ÚZEMNÍ PLÁN MĚSTA BRNA

Textová část Odůvodnění

Kapitola 18 Rozhodnutí o námitkách (včetně odůvodnění)

Svazek Nb34 *(s osobními údaji)*

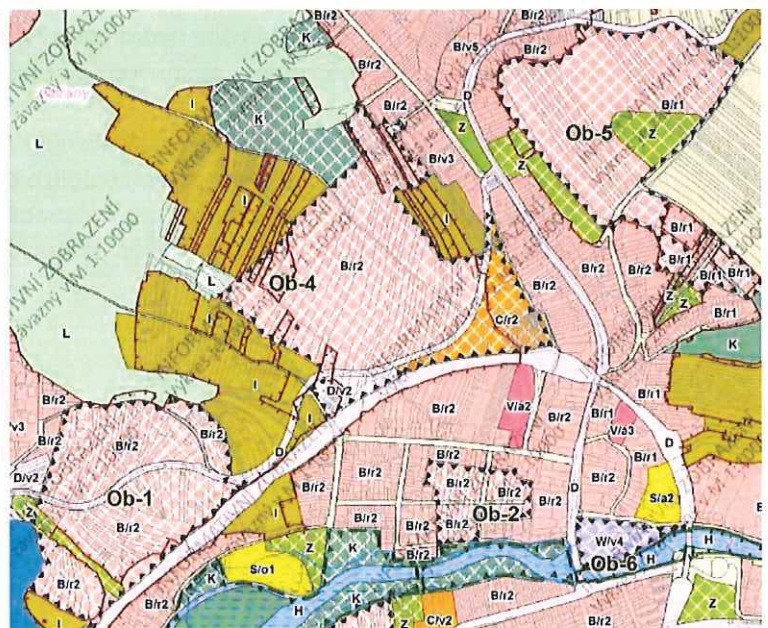
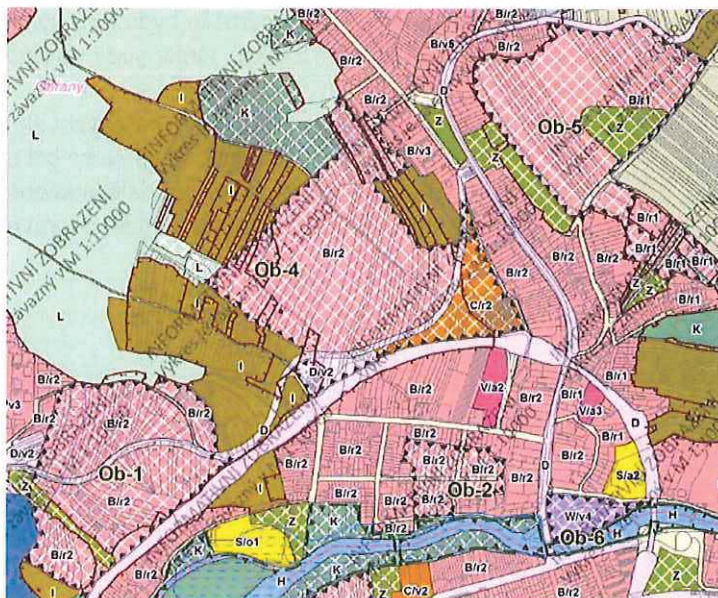
- Doplnit podmínku obslužnosti kapacitní veřejnou dopravou.
- Suburbanizace - S plochami Ob-4 a 5 nelze souhlasit dříve, než budou prokazatelně využity rezervy ve vnitřním městě (typicky Nová jižní čtvrť, Nová Zbrojovka apod.).

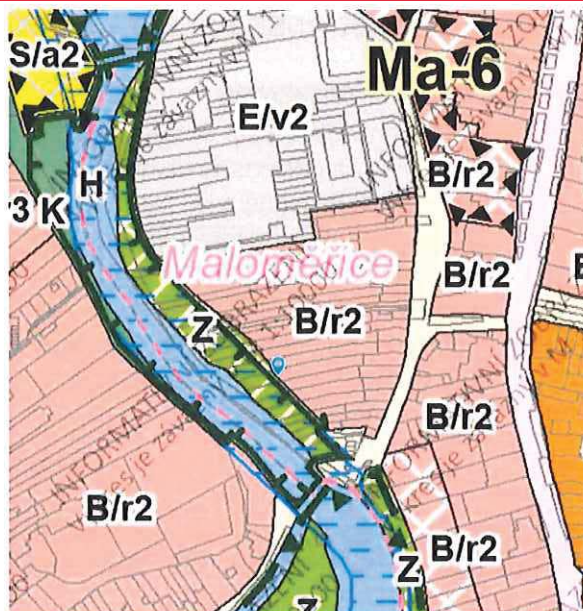
- Plocha bydlení B/r2 a sousední Plocha městské zeleně Z mezi Franzovou ulicí a řekou je dotčena umístěním protipovodňového opatření, které uvažuje s vyvlastněním soukromých pozemků Vy/H/0081.
- Navrhujeme zvolit jinou variantu řešení POP, která by nezasahovala do stávajícího soukromého vlastnictví.
- Na předmětném území lze řešit protipovodňová opatření i jiným způsobem než zbudováním sypaného valu (viz projekt Přírodě blízká POP a revitalizace údolní nivy hlavních brněnských toků z roku 2015, objednatel Povodí Moravy, zhotovitel Aquatis a.s.) např. mobilním hrazením.

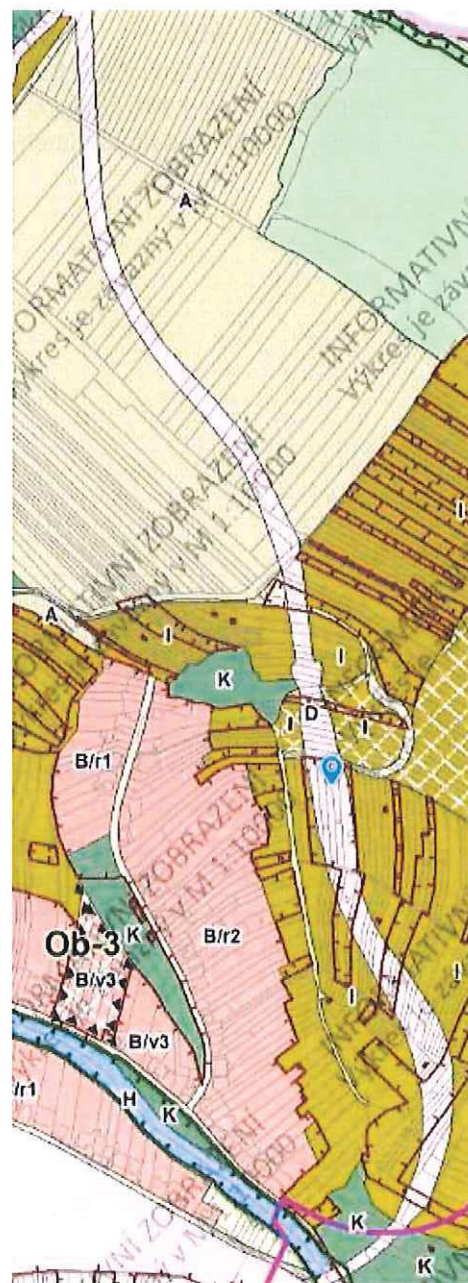
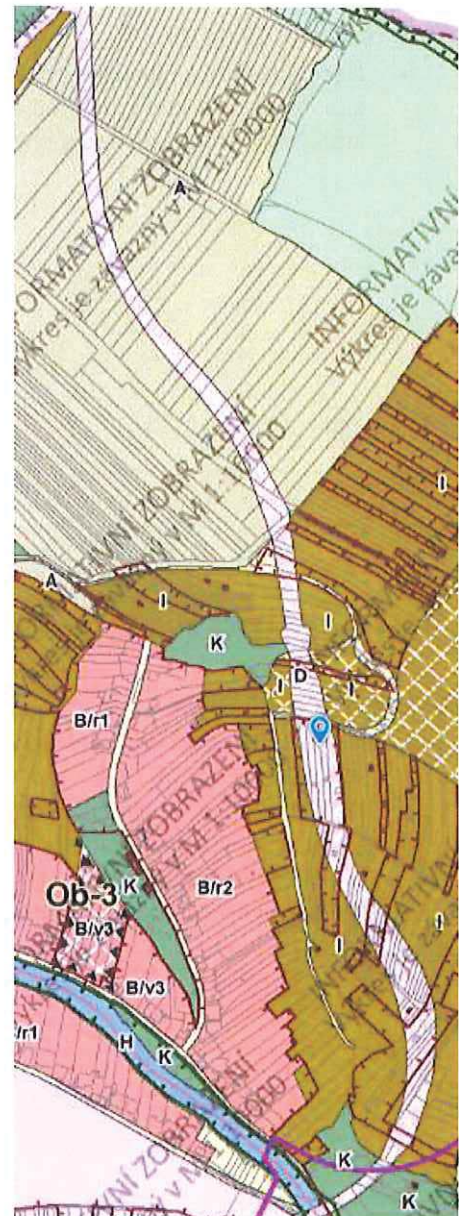
- Nesouhlasíme s navrženou silnicí Ma/1 a zejména ne s jejím trasováním. Obchvat má být veden po současné ulici Kulkova, která po východní straně obchází seřaďovací nádraží v Maloměřicích. VKP Maloměřická stráž je v Návrhu převedena z kategorie „krajinná zeleň“ do kategorie „doprava“. Lze to číst jako plánované zrušení registrovaného významného krajinného prvku a likvidaci předmětu jeho ochrany kvůli zkapacitnění silnice. VKP Maloměřická stráž přitom hostí celou řadu ohrožených a chráněných druhů podle zákona 114/1992 Sb. Dále se počítá se zbouráním jednoho bytového a jednoho rodinného, nově postaveného domu. Tranzitní doprava by se prohloubila problémem odříznutí ulic Jarní, Podzimní a Hády od zbytku Maloměřic.

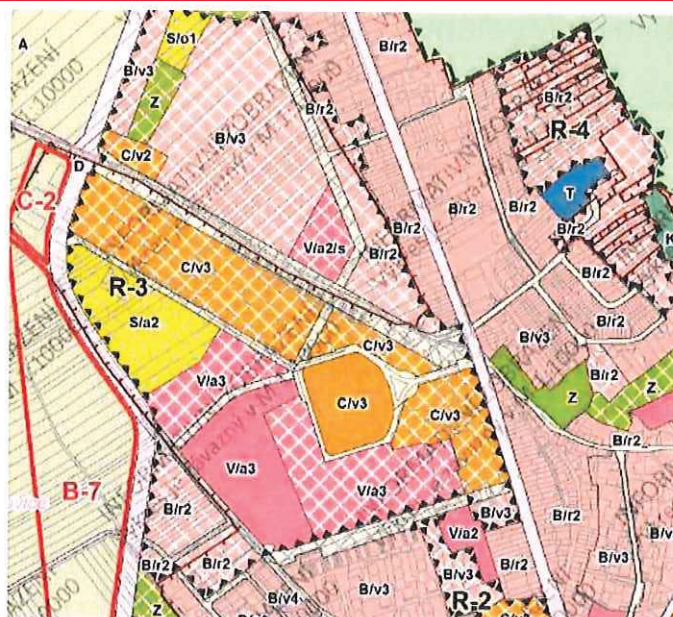
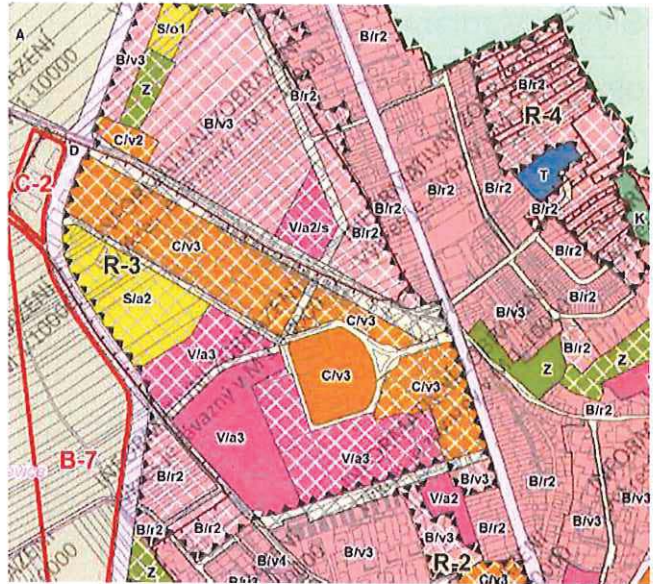
- Rozvojové plochy R-4 a (zejména) R-3 jsou v příkrém rozporu s ústřední tezí koncepce - směřováním ke kompaktnímu městu.
- Navrhujeme převést je do režimu územní rezervy s jasně danými podmínkami.
- Jejich realizace je představitelná po splnění podmínek:
 - využitelné plochy v širším centru města a centrech čtvrtí už budou zastavěné
 - zejména bude zastavěná Nová jižní čtvrť a Nová Zbrojovka
 - území bude nezpochybnitelně napojené na kapacitní veřejnou dopravu.

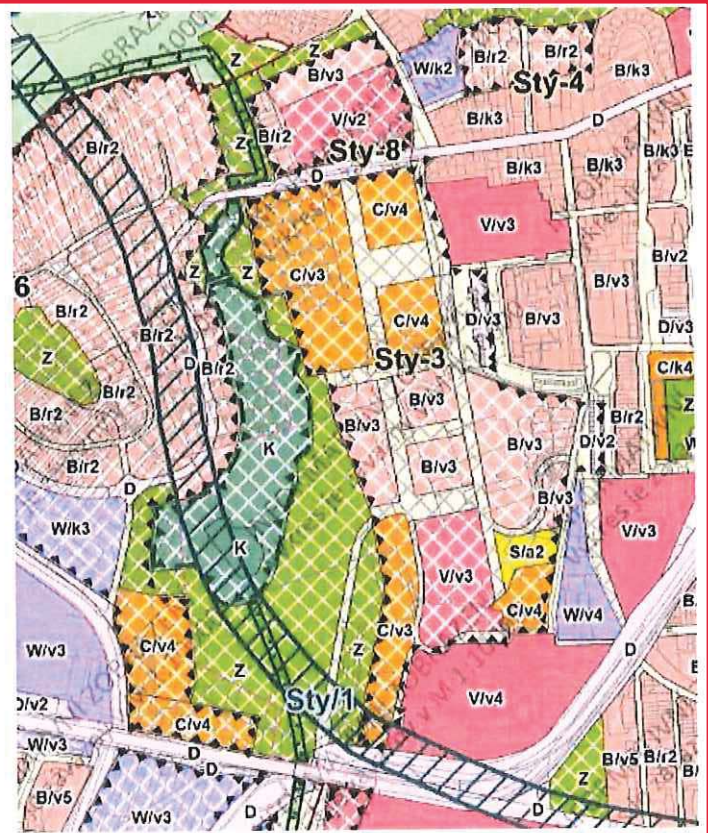
- Typ zástavby v-volná změnit na k-kompaktní.
- Kompaktní město potřebuje kompaktní ulice, a ty vytvoří jediné kompaktní bloky domů.

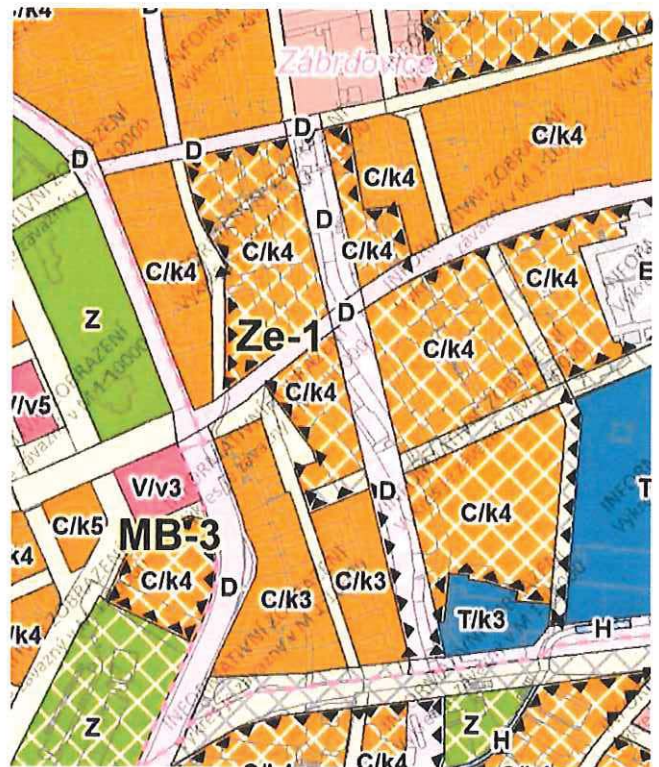
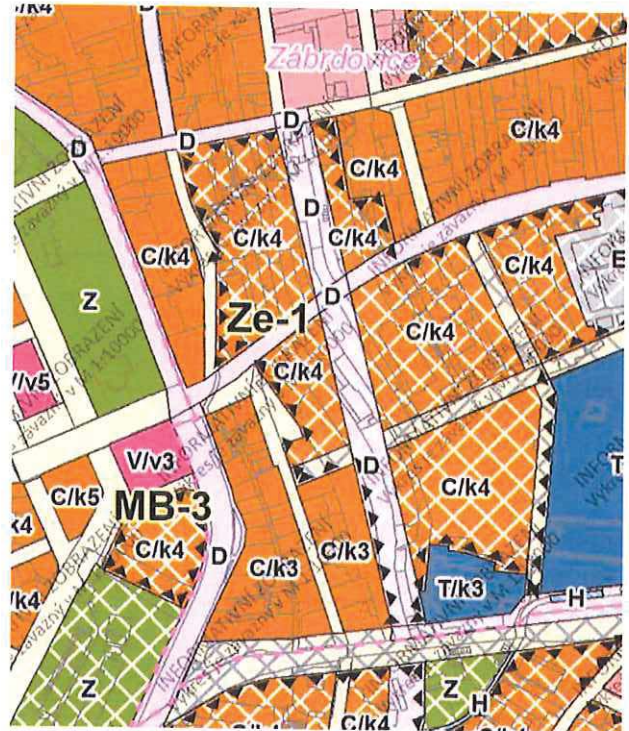
- Plochy pod Tescem a jeho plánovanou dostavbou změnit z W na C.
- Rozvojovou plochu rozšířit a podmínit studií od ústí Masarykovy po uliční čáru Vaňkovky a od křižovatky pod Petrovem a Malé Ameriky po Dornych, viz obr.

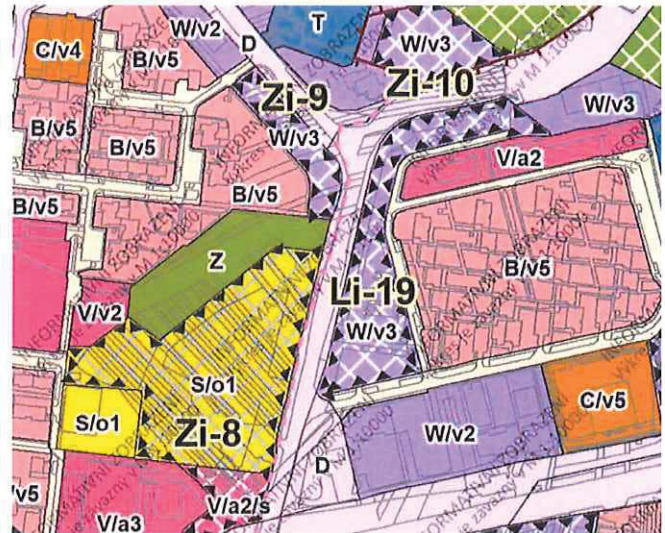
- Rozvojovou lokalitu zmenšit o část neformálního parku pouze na stávající plochu parkoviště. Pokud je příliš malá, lze ji přičlenit k sousední ploše C. Což by ostatně umožnilo umístit na ní také bydlení.
